資料4-1 「ツバクロ発生土置き場について」の 環境影響評価に関する静岡市の考え方

静岡市
令和5年12月4日

ツバクロ発生土置き場の盛土が環境に及ぼす影響についての静岡市の見解のまとめ方(総括表)

図6 盛土のり尻詳細図

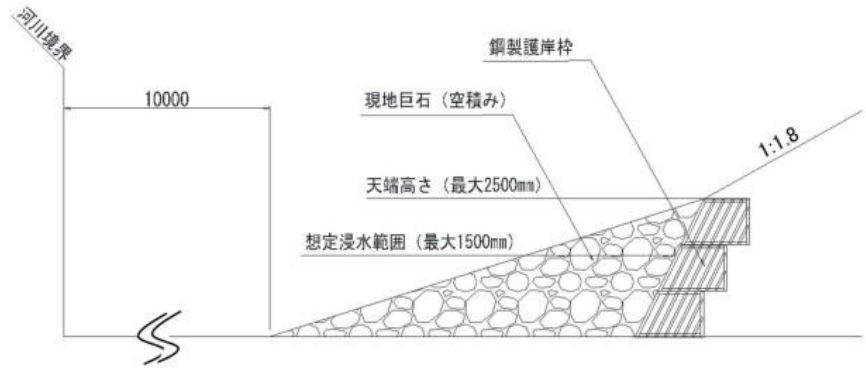
(静岡市の評価)

別途議論

土石流により発生土置き場の一部が侵食され、盛土の土砂流出が起きたと仮定した場合の影響検討も実施した。

その結果、発生土置き場全体の安定に影響はなく、適切に修繕を行うことで機能上、影響を生じないことを確認した。

図 37 発生土置き場付近の最大水位

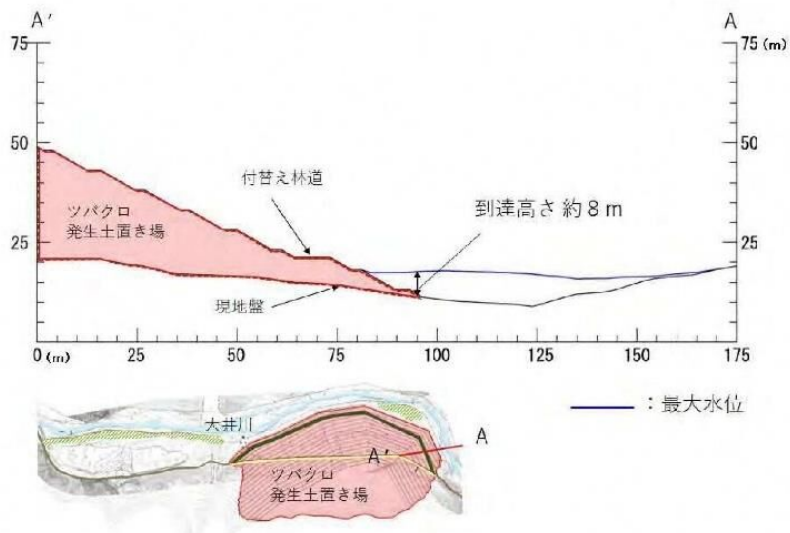
5-1-1のとおり、榎島には影響がないことが確認されたが、土石流によって、ツバクロ発生土置き場端部から最大8mの高さまで水位が上昇する結果が確認された。そこで、土石流により発生土置き場の一部が侵食され、盛土の土砂流出が起きたと仮定した場合の影響検討を実施した。

図 42 榎島ロッヂ付近での最大水深予測結果(置き場周辺の浸食考慮)

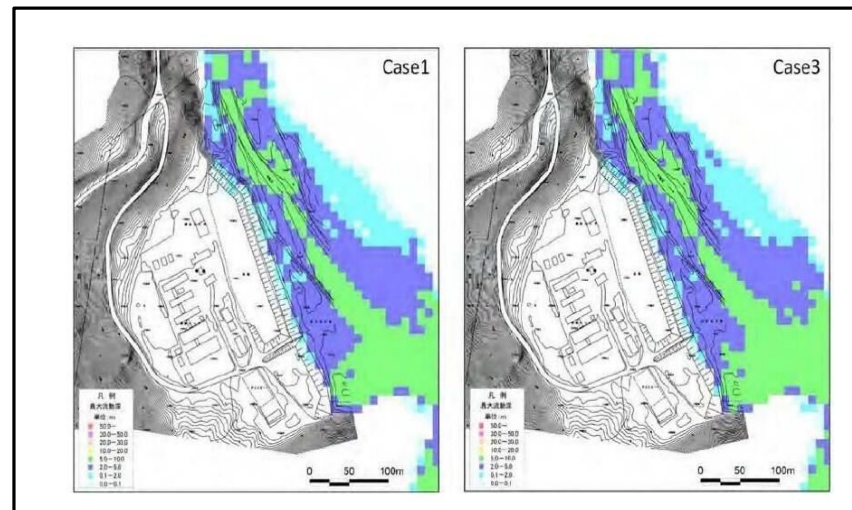
発生土置き場周辺からの土砂は、流体が土砂を押し流そうとする力(掃流力)によって下流に運搬される。運搬可能な土砂量は掃流力の大きさによって決まる。運搬可能土砂量を掃流砂量式により算出した結果、運搬可能な土砂量は、約6.6万 m^3 と算定され、全てがツバクロ発生土置き場から浸食される訳ではないため、発生土置き場の安定に影響がなく、適切に修繕を行うことで機能上、影響を生じないことを確認した。

また、浸食された土砂の量を入力し、5-1-1のシミュレーションを行ったところ、榎島ロッヂ付近についてもツバクロ発生土置き場の有無による影響の違いはほとんど見られない予測結果となっている。

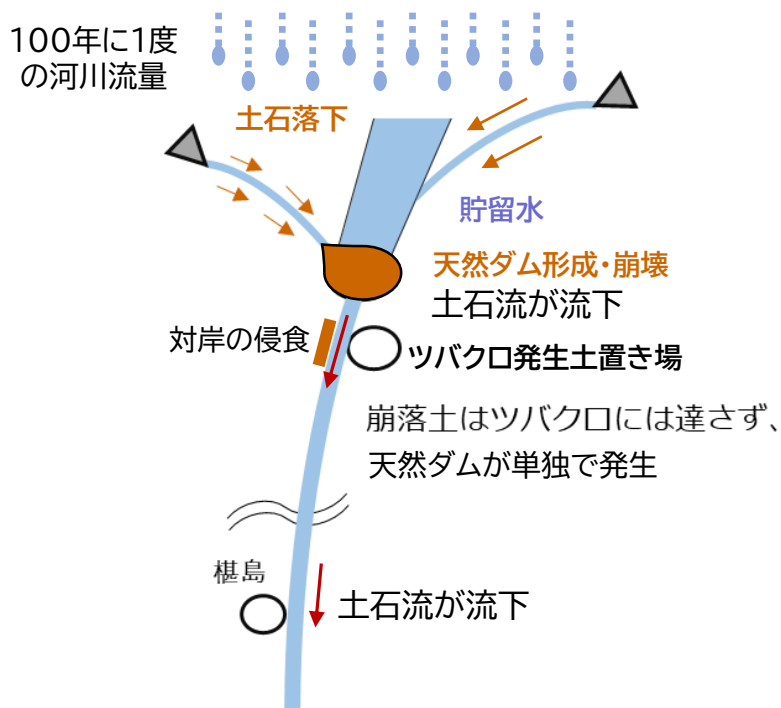
65mの高さで斜面に腹付けする大規模盛土であるため、崩壊した場合は影響が大きい

(静岡市の評価)

別途議論

- ・円弧すべり法による安定解析及びFEM（有限要素法）を用いた動的解析（レベル2地震動で解析）により安定性を確認
